東洋器材科学株式会社

スポイト 3mL の形状変更のご案内

●対象製品コード No. 54550 / 54560 / 54566

スポイト 3mL 新形状画像

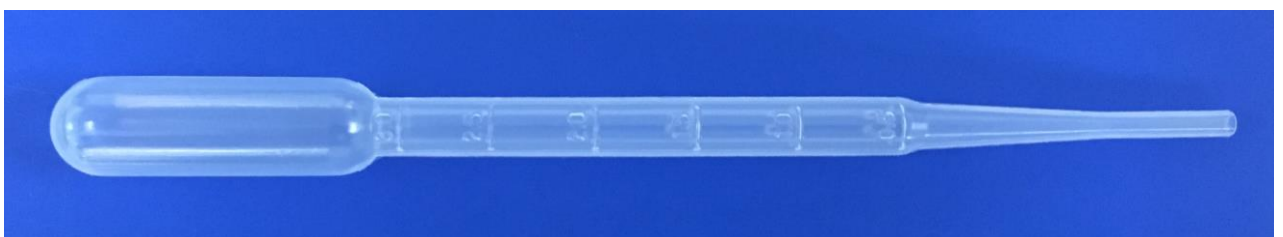
さて、ご注文頂いておりますスポイト 3mL について、現行製品での金型の老朽化により、形状変更させて頂くことになりました。下の画像の形状となり、さらに使いやすくなると考えております。

●改良点：①1滴の滴下量が50 μ L

②3.0mL、2.5mL、2.0mL、1.5mL、1.0mL、0.5mL にラインと数字刻印

●スポイト寸法：タンク部 ϕ 13 \times 胴部 ϕ 8 \times 先端部 ϕ 3.5 \times 長さ160mm

※新形状に変更後はコード No.は変わらず、製品名のみスポイト 3mL (A) と表記させて頂きます。
